TRANS/WP.29/GRSP/2002/22
28 novembre 2002

**PROPOSITION DE PROJET DE SÉRIE 05 D'AMENDEMENTS AU RÈGLEMENT No 16
(Ceintures de sécurité)**

Communication de l'expert de la France

Note : Le texte ci-après a été préparé par l'expert de la France afin d'introduire dans le Règlement No 16 les prescriptions concernant l'installation des dispositifs de retenue pour enfants ISOFIX, préparées par l'ISO. Il est basé sur le document TRANS/WP.29/GRSP/2001/15/Rev. 1.

Figure 1 – Dimensions de l’enveloppe ISO/F3 pour DRE grande hauteur face à la route (hauteur 720 mm) – CLASSE DE TAILLE ISOFIX A

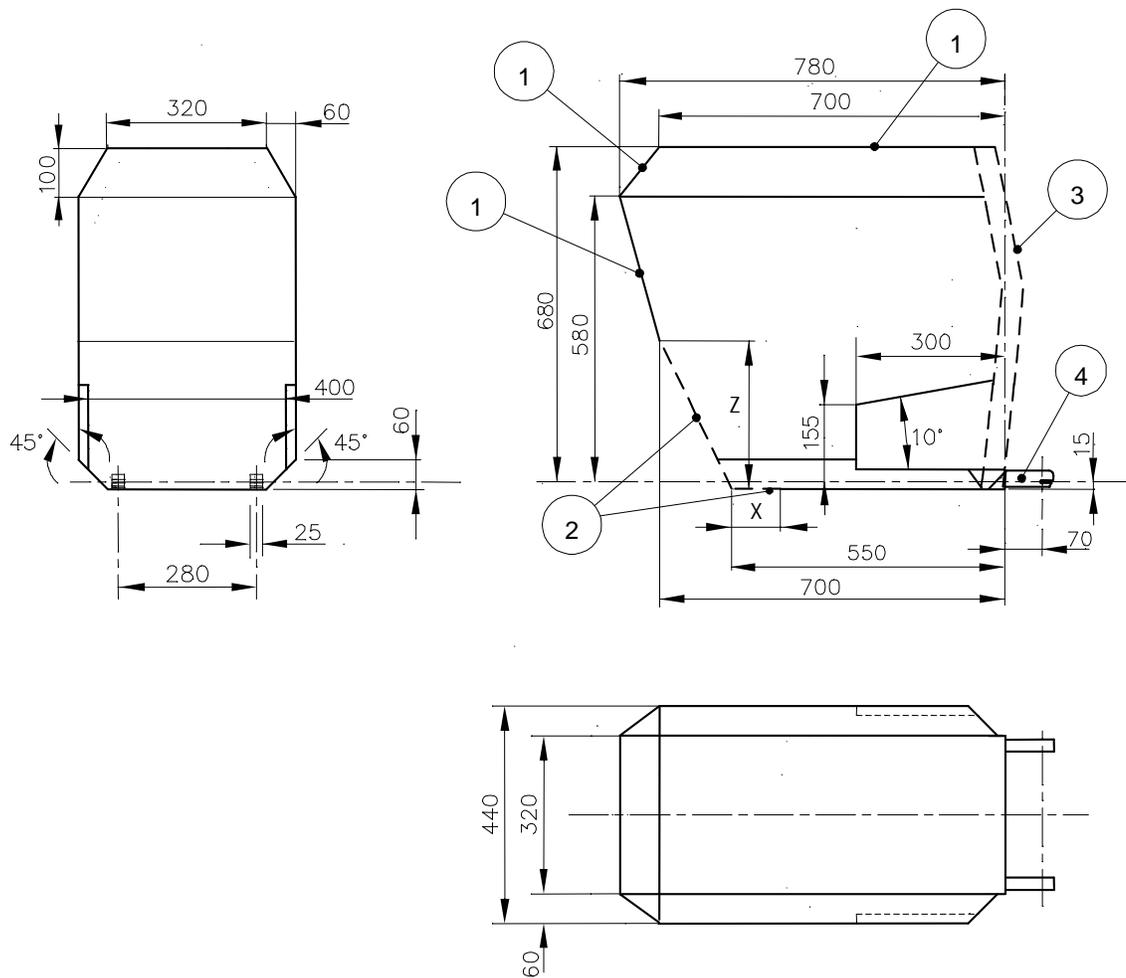
4.1 – Enveloppe du DRE grande hauteur face à la route.

- 1 Limites directionnelles en avant et vers le haut
- 2 Le trait délimite la zone où une jambe de force, ou dispositif similaire, peut saillir
- 3 N/A
- 4 Des spécifications supplémentaires de la zone du connecteur figurent dans le R44

**Figure 3 – Dimensions de l'enveloppe ISO/R3 pour DRE grande taille dos à la route.–
CLASSE DE TAILLE ISOFIX C**

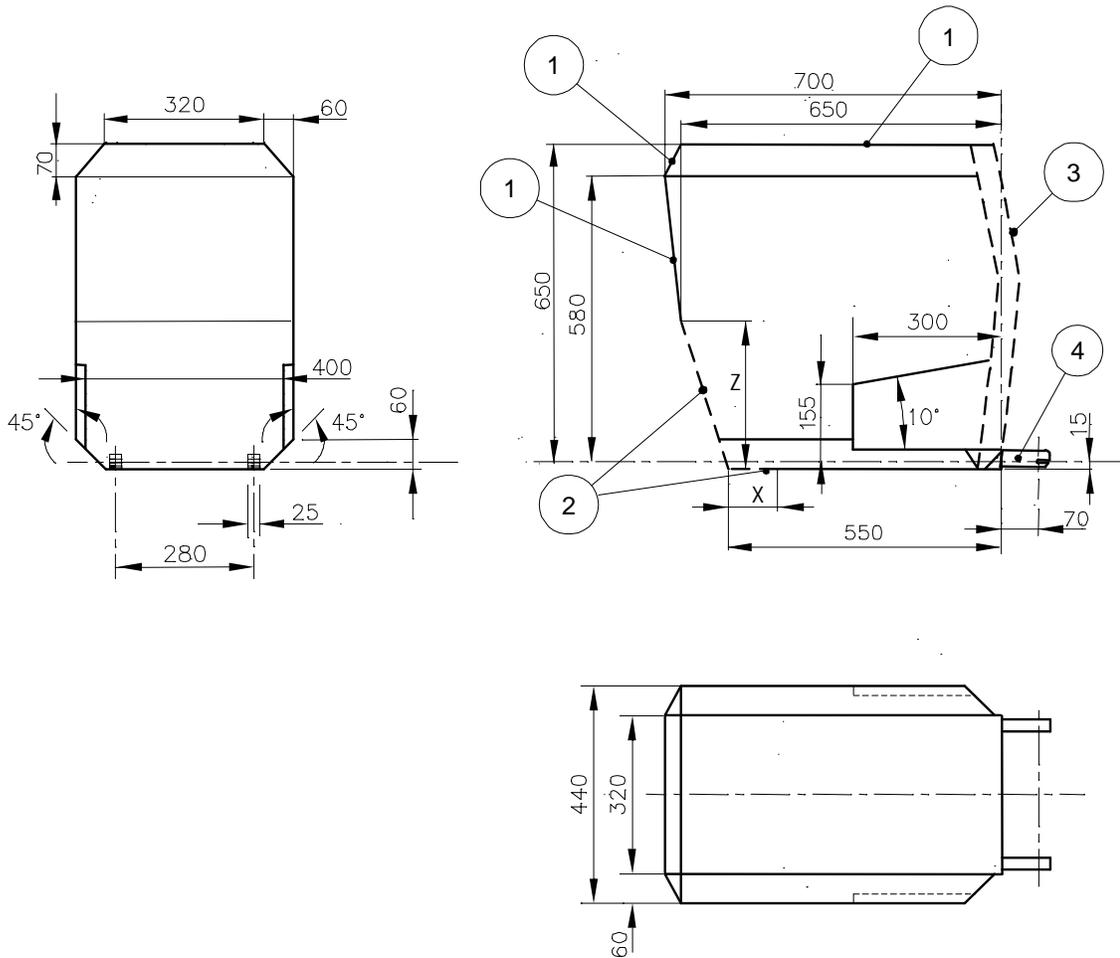
4.3 - Enveloppe du DRE grande taille dos à la route.

- 1 Limites directionnelles en avant et vers le haut
- 2 Le trait délimite la zone où une jambe de force, ou dispositif similaire, peut saillir
- 3 La limitation vers l'arrière (sur la droite du dessin) est donnée par l'enveloppe face à la route de la Figure 2
- 4 Des spécifications supplémentaires de la zone du connecteur figurent dans le R44

**Figure 4 – Dimensions de l'enveloppe ISO/R2 pour DRE taille réduite dos à la route –
 CLASSE DE TAILLE ISOFIX D**

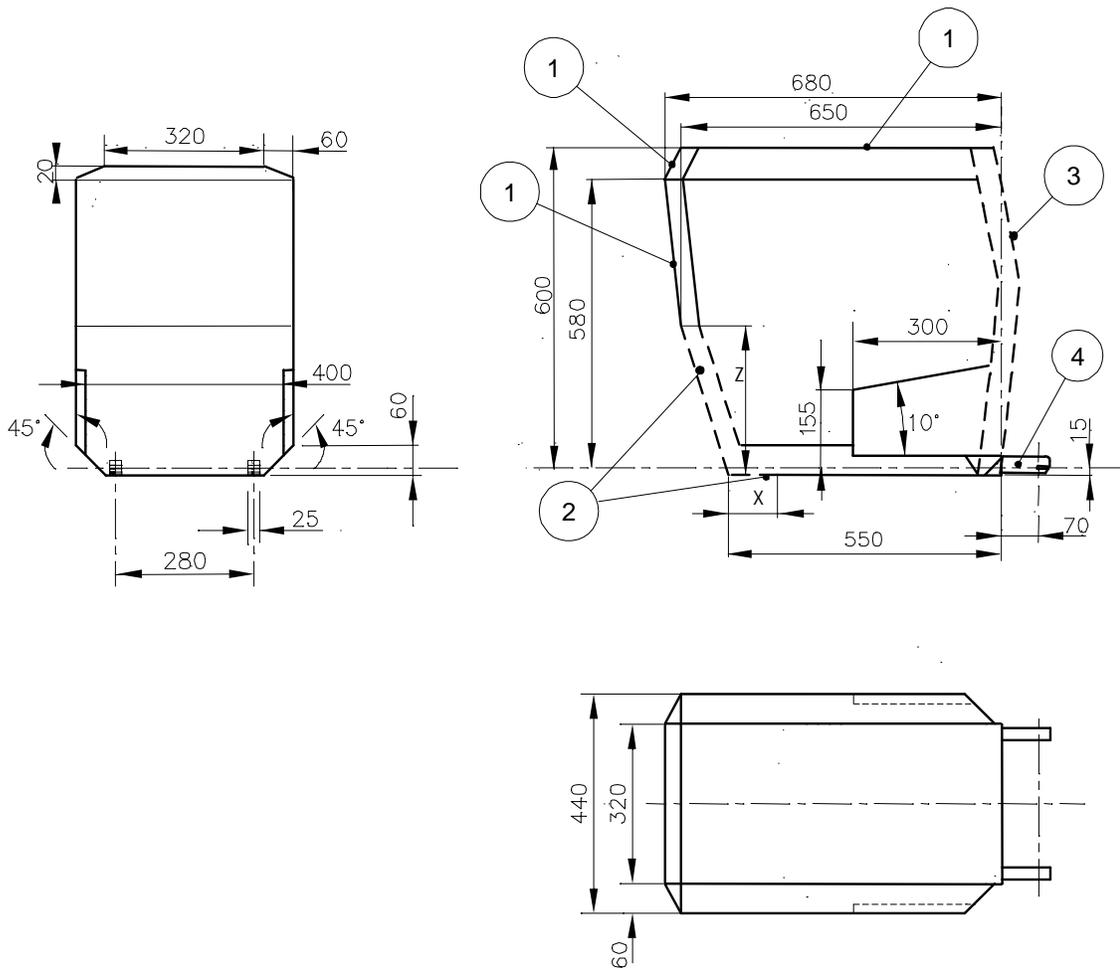
4.4 - Enveloppe du DRE taille réduite dos à la route.

- 1 Limites directionnelles en avant et vers le haut
- 2 Le trait délimite la zone où une jambe de force, ou dispositif similaire, peut saillir
- 3 La limitation vers l'arrière (sur la droite du dessin) est donnée par l'enveloppe face à la route de la Figure 2
- 4 Des spécifications supplémentaires de la zone du connecteur figurent dans le R44

**Figure 5 – Dimensions de l'enveloppe ISO/R1 pour DRE nourrisson dos à la route –
CLASSE DE TAILLE ISOFIX E**

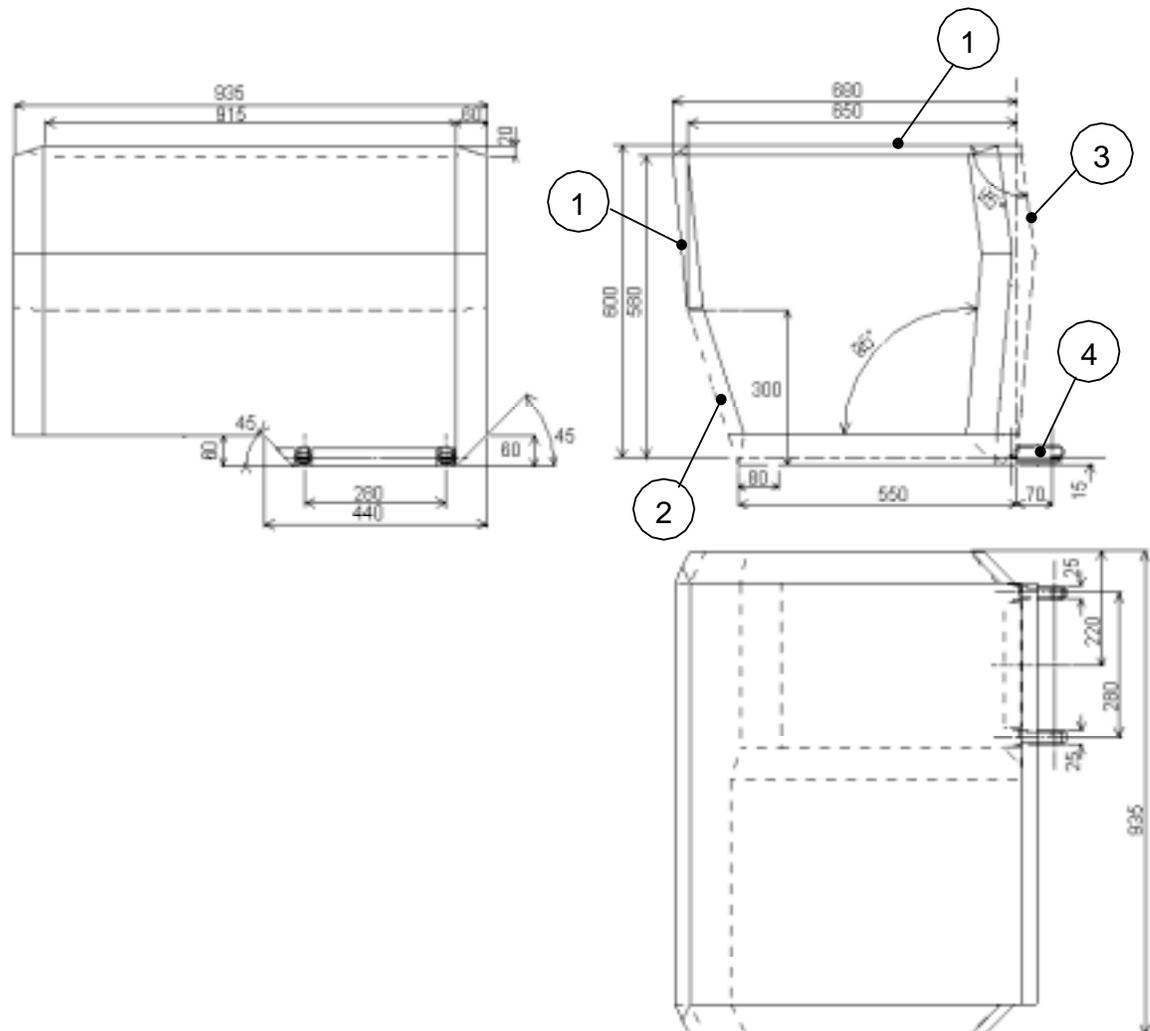
4.5 - Enveloppe du DRE nourrisson dos à la route

- 1 Limites directionnelles en avant et vers le haut
- 2 Le trait délimite la zone où une jambe de force, ou dispositif similaire, peut saillir
- 3 La limitation vers l'arrière (sur la droite du dessin) est donnée par l'enveloppe face à la route de la Figure 2
- 4 Des spécifications supplémentaires de la zone du connecteur figurent dans le R44
